Con nota prot. m_ante.CTVA REGISTRO UFFICIALE.U.0002450 23-02-2024 il MASE ha trasmesso le richieste di integrazioni di seguito riportate.

1.1. Il Proponente dichiara che le varianti proposte non comportino impatti significativi aggiuntivi rispetto al PFTE approvato, ai fini della valutazione, si richiede di:

**RADDOPPIO LINEA FERROVIARIA ORTE-FALCONARA****TRATTA PM228-CASTELPLANIO
LOTTO 2 GENGA-SERRA SAN QUIRICO****ID_VIP 10773 – RELAZIONE DI RISCONTRO ALLE RICHIESTE DI
INTEGRAZIONI DEL MASE**

Figura 1 Variazione planimetrica PFTE assentito e PFTE parti variate

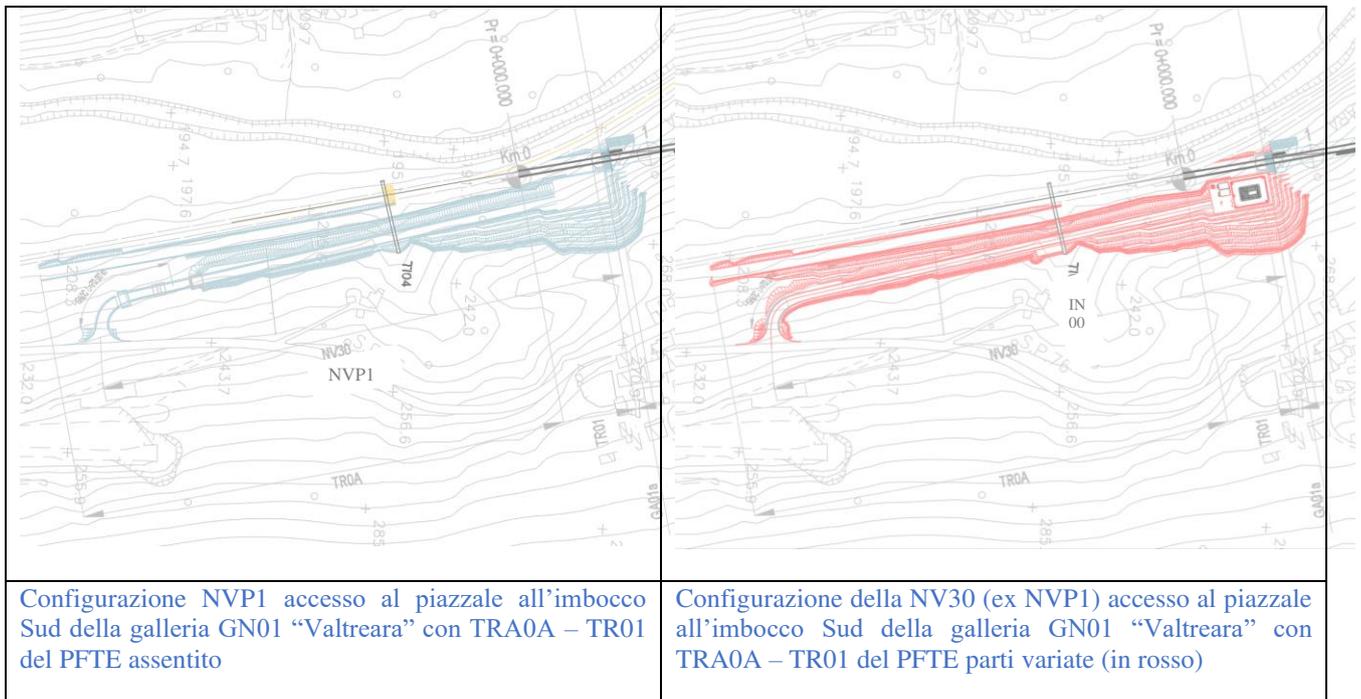
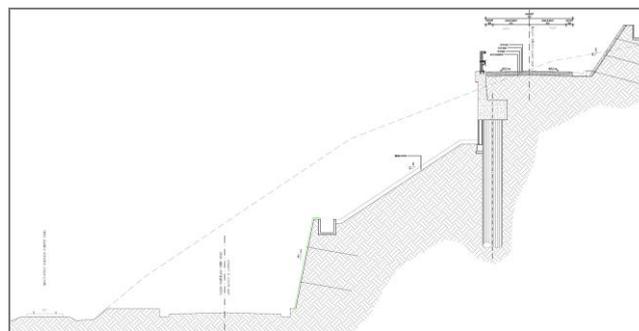
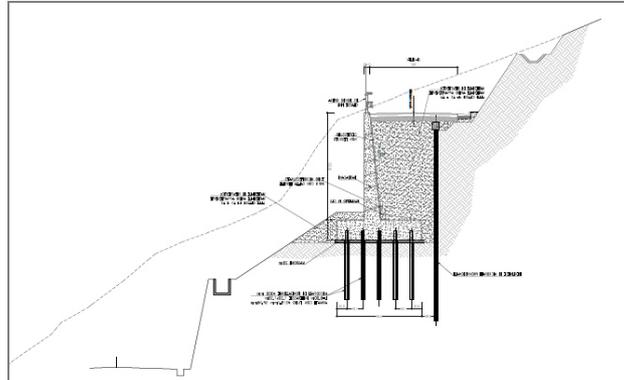
1.1.a effettuare una descrizione sintetica del progetto, anche con l'ausilio di tabelle integrate da descrizioni e da immagini, in cui siano chiaramente confrontate le opere e le aree di lavoro del PFTE approvato con tutte quelle del PFTE per appalto che hanno subito una modifica. Dovrà inoltre essere effettuata una comparazione descrittiva sintetica tra gli effetti ambientali delle medesime opere ed aree di lavoro del PFTE approvato e quelle del PFTE per appalto.

Nel PFTE parti variate, a seguito degli affinamenti progettuali introdotti, le modifiche apportate sono:

- realizzazione di muri su fondazione diretta e su micropali, invece della paratia;
- in prossimità dell'intersezione con la SP76, è previsto uno scatolare in sostituzione del viadotto;
- ottimizzazione della sistemazione in trincea, tra la radice sud della nuova viabilità e il primo tratto di rilevato TROA-TR01.
